Servizio Sistemi Ambientali APA Centro
Pratica SD SAC n. 21243/2024
Modena 26/06/2024

Oggetto: Procedura di Valutazione di Impatto Ambientale ai sensi dell'art.23 del D.Lgs 152/2006 relativa al progetto "realizzazione di un impianto agrivoltaico di potenza nominale pari a 20,43 MWp con produzione agricola, denominato "Carpi_1" sito nel comune di Carpi (MO)".

Osservazioni

Fig. 1 - Ricettori più prossimi all'area di intervento

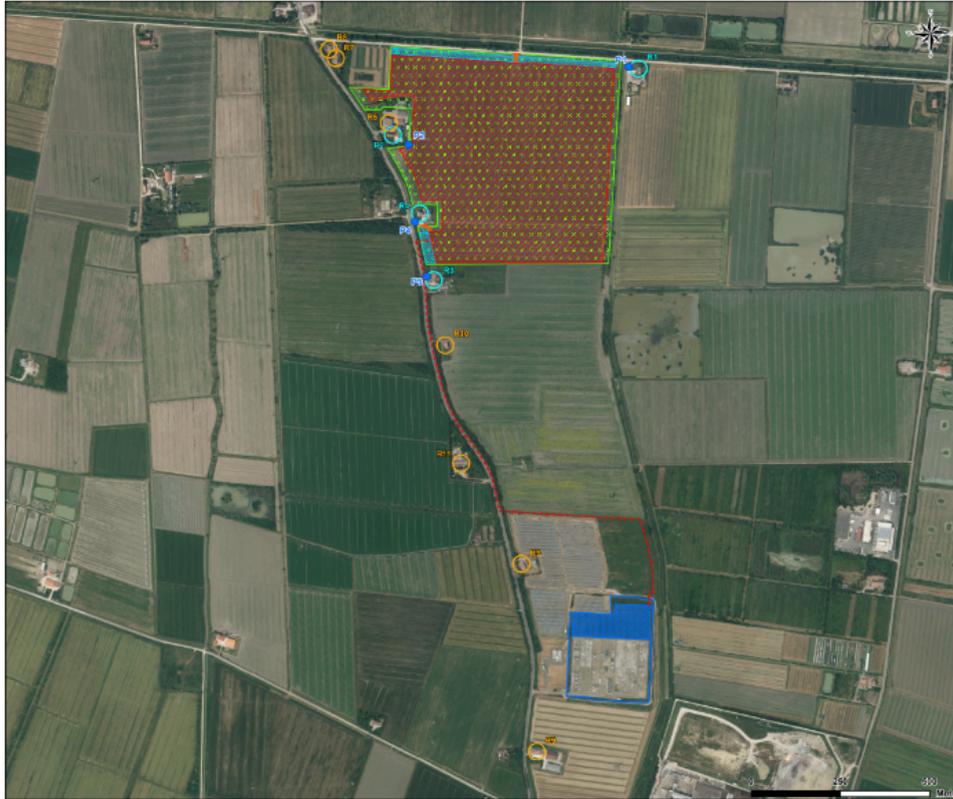
Nella seguente Figura 1 vengono rappresentati i potenziali ricettori individuati dallo studio di impatto acustico (da R1 a R11). Il recettore più prossimo, R1, dista 30 m a sud dall’area dell’impianto.

Nello studio di impatto acustico presentato sono stati considerati 11 ricettori abitativi (rappresentati in Fig. 1) potenzialmente impattati dal rumore prodotto dal cantiere e sono state riportate le distanze di tali ricettori dall'area di cantiere più prossima: in particolare i ricettori R3, R4, R5, R10 e R11 risultano ubicati a distanze pari a poche decine di metri dal cavo AT in progetto.

Fig. 2 - Ricettori più prossimi all'area di intervento, punti di misura e classificazione acustica

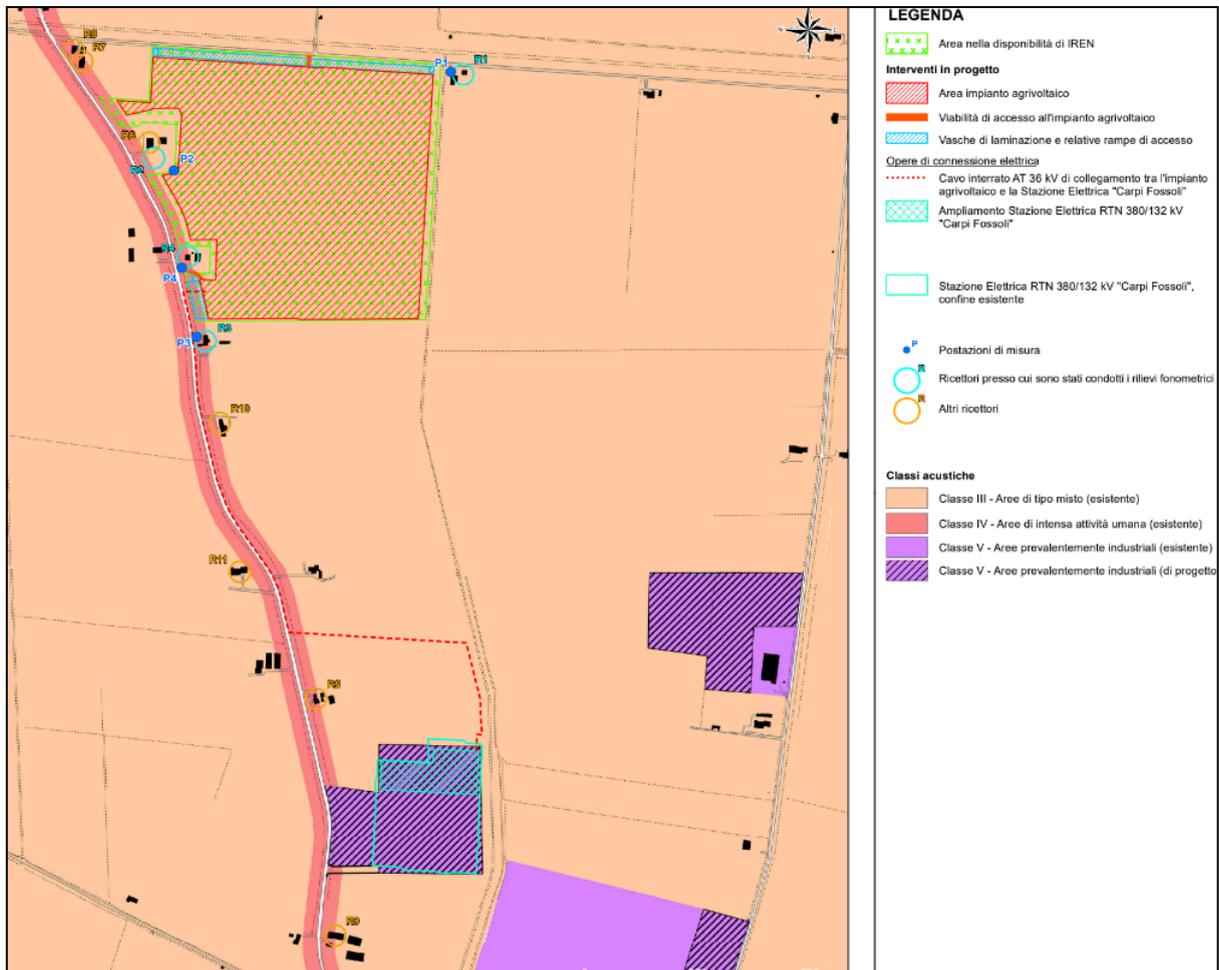
Dalla classificazione acustica comunale (vedi Fig. 2) si evince che i ricettori R1, R2, R4, R6 e R10 appartengono alla classe acustica III con limiti assoluti di immissione di 60/50 dBA nel periodo diurno/notturno. I ricettori R5, da R7 a R9 e R11 (questi ultimi due solamente la facciata o la porzione di facciata più esposta) sono assegnati alla classe acustica IV per la quale sono previsti limiti assoluti di immissione di 65/55 dBA nel periodo diurno/notturno. Si osserva che il ricettore R3 ha la facciata più esposta al rumore indotto durante la fase di cantiere che ricade in classe IV, sarà perciò considerata la classe IV per il rumore generato nella fase di cantiere.

Nelle stime previsionali effettuate sono stati considerati 11 ricettori abitativi (rappresentati in Fig. 2) potenzialmente impattati dal rumore generato dalle sorgenti funzionanti nella fase di esercizio sopra descritte.

Fig. 2 - Linee e cabine elettriche in progetto all'interno dell'impianto FtV

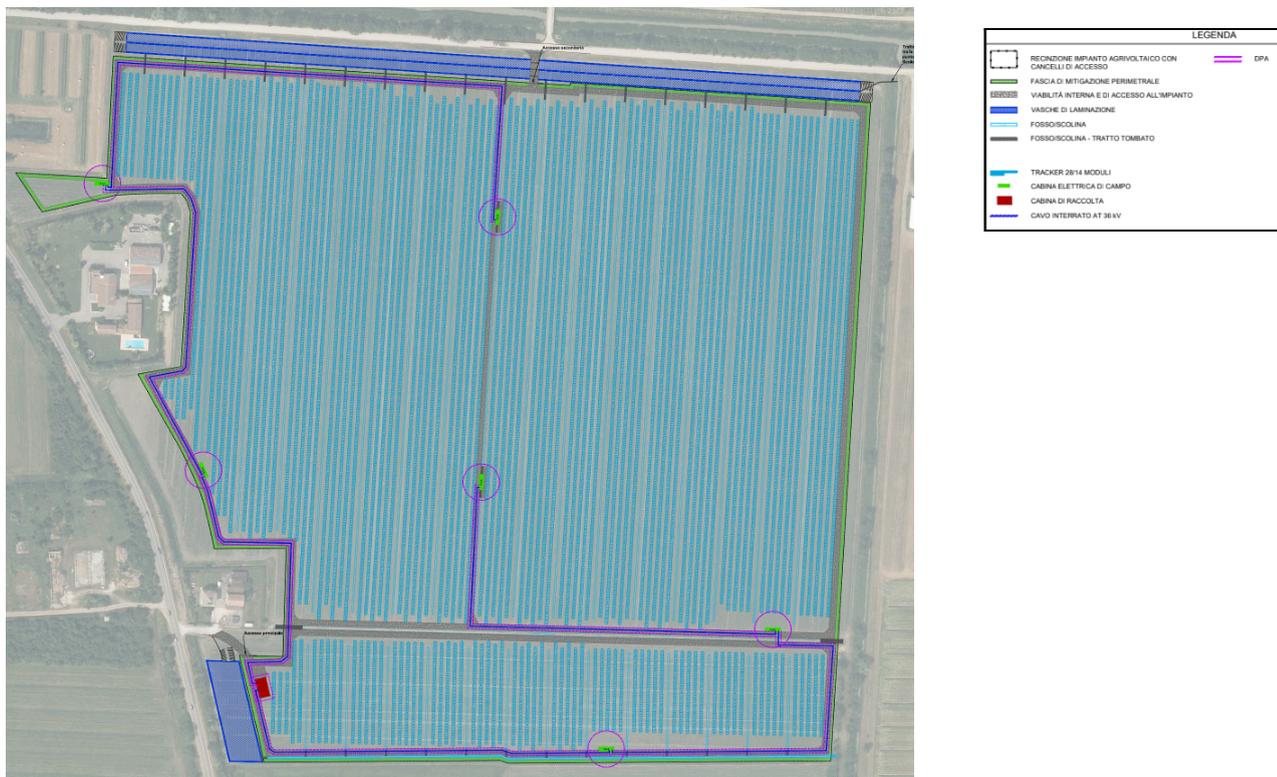
Come riportato nella documentazione esaminata e visibile nella figura di cui sopra, l'impianto agrivoltaico in progetto sarà costituito dai seguenti apparati elettrici:

Per quanto riguarda il cavidotto ad AT, dato che il percorso dell'elettrodotta lambisce per un breve tratto la proprietà di un edificio a civile abitazione, ove si potrebbe avere la presenza di persone con permanenza superiore alle 4 ore, lo studio propone, lungo tale tratto indicato in azzurro nella Fig. 3, interventi di mitigazione tali da ridurre l'intensità del campo magnetico prodotto dall'elettrodotta.

4. dovrà essere realizzato l'intervento di schermatura del cavidotto nel tratto indicato con linea azzurra nel documento "Tracciato con DPA" (H16_FV_BED_00040) e con le caratteristiche descritte nel documento "Relazione CEM - Cavidotto" (H16_FV_BER_00039);
